島根原子力発電所 2 号炉 津波による損傷の防止

「基礎底面の傾斜による防波壁の構造成立性」

(コメント回答)

令和 3 年 2 月
中国電力株式会社

最大傾斜発生時の変形図（Ss-D,12.09秒）

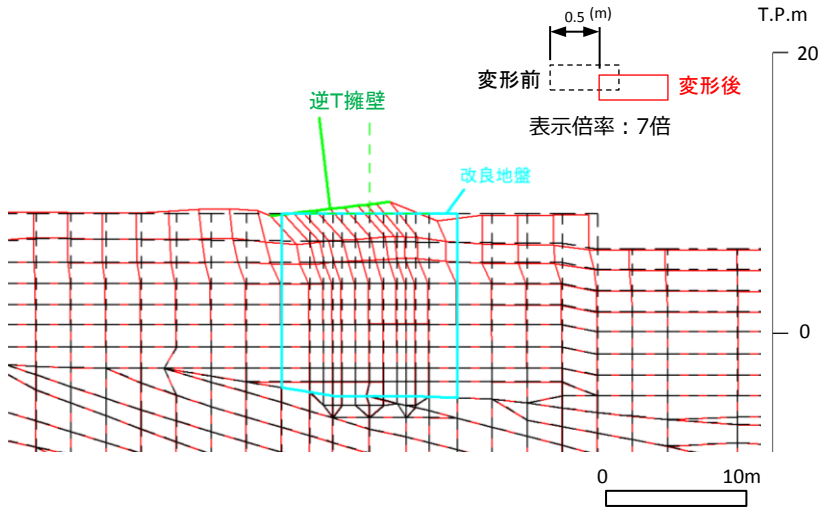
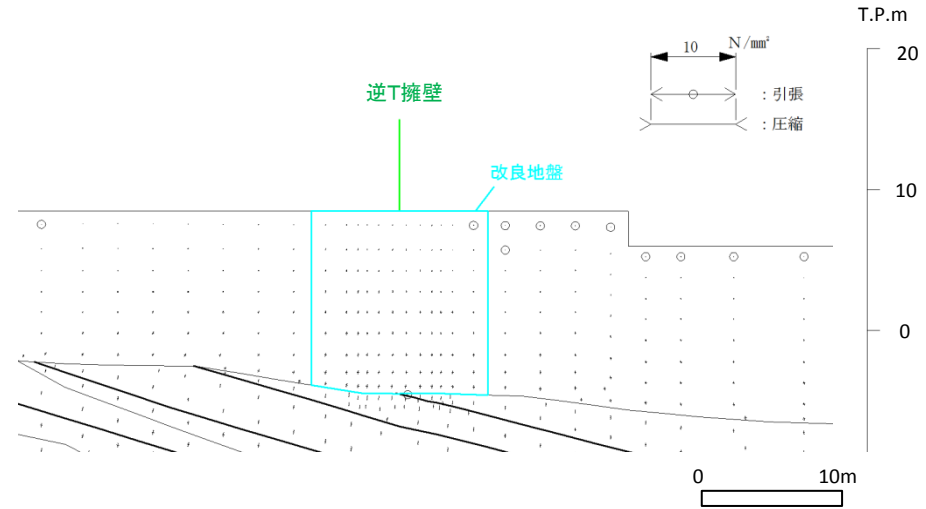
防波壁について、傾斜が生じた場合の各部位の構造成立性の見通しを説明すること。

- 防波壁（逆T擁壁）基礎底面の地震時傾斜が最大となる時刻（Ss-D, 12.09秒）における変形図及び主応力図を下図に示す。
- 最大傾斜発生時には、逆T擁壁及びその直下の改良地盤部は、大きく変形しているが、その周辺の地盤には、その影響は及んでいない。
- このことから、基礎底面に生じた傾斜は、逆T擁壁に作用した地震時慣性力の作用による影響が大きいと考えられる。

全応力解析
地震動による傾斜	1/59

逆T擁壁の相互の支圧イメージ図

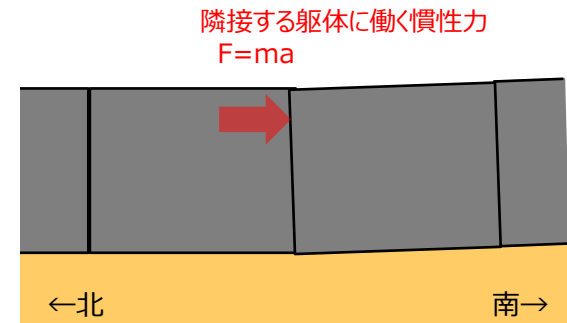
②隣接する躯体同士を支圧による損傷

- 防波壁（逆T擁壁）の傾斜による構造成立性検討に当たっては、隣接する躯体同士は同位相で挙動すると考えているが、隣接する躯体同士が衝突すると仮定し、動的FEM解析（全応力解析）の躯体加速度から躯体間に作用する支圧応力度を算定し、許容応力度以下であることを確認する。また、動的FEM解析（有効応力解析）においても同様の確認を行う。

- 地盤の安定解析に用いた動的FEM解析（全応力解析）及び防波壁の構造成立性に用いた動的FEM解析（有効応力解析）における逆T擁壁に作用する支圧応力度は許容応力度以下であることを確認した。

評価部位	照査項目	地震動	支圧応力度 (N/mm ²)		支圧応力度の許容応力度 (N/mm ²)		安全率 (許容応力 / 発生応力)	判定 (> 1.0)
			全応力解析	有効応力解析	圧縮応力度 σ_{ca}	圧縮応力度 σ_{ca}		
逆T擁壁	支圧	S s -D	全応力解析	0.51	圧縮応力度 σ_{ca}	10.8	21.1	OK
			有効応力解析	0.81	圧縮応力度 σ_{ca}	10.8	13.3	OK
